**GANSHOREN. Avenue Charles-Quint, 124 - Résidence
Basilique**

**PERMIS UNIQUE : restaurer la façade, régulariser des châssis,
des fermetures de terrasses et des plaques professionnelles
d'un immeuble à appartements**

Avis de la CRMS

Détail de l'auvent et du traitement de l'enduit de la façade avant (Streetview)

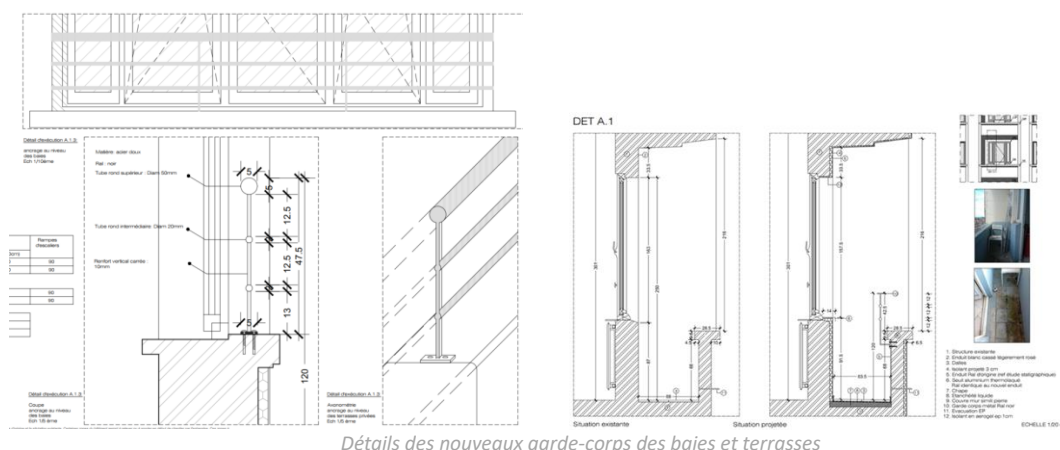
La CRMS demande également d'accorder une attention particulière à la mise en œuvre des cornières d'angle, afin de les rendre aussi peu visibles que possible. L'application de la couche de finition sur la face inférieure de l'auvent est admissible afin d'homogénéiser l'ensemble. Pour cet élément également, il convient toutefois de respecter scrupuleusement les lignes architecturales ainsi que le jeu de relief existant.

La Commission comprend la nécessité de mettre les garde-corps en conformité avec les exigences de sécurité. Elle demande toutefois que le dessin des nouvelles lisses soit affiné. À cette fin, il convient de s'inspirer du dessin prévu en 1937, qui prévoyait des lisses tubulaires sobres, de même section ou diamètre, à hauteur des terrasses. Il n'y a pas lieu de différencier les lisses et il convient d'éviter des sections trop fines, qui seraient peu compatibles avec l'expression architecturale de l'immeuble.

Un mock-up sera soumis à l'approbation préalable de la DPC.
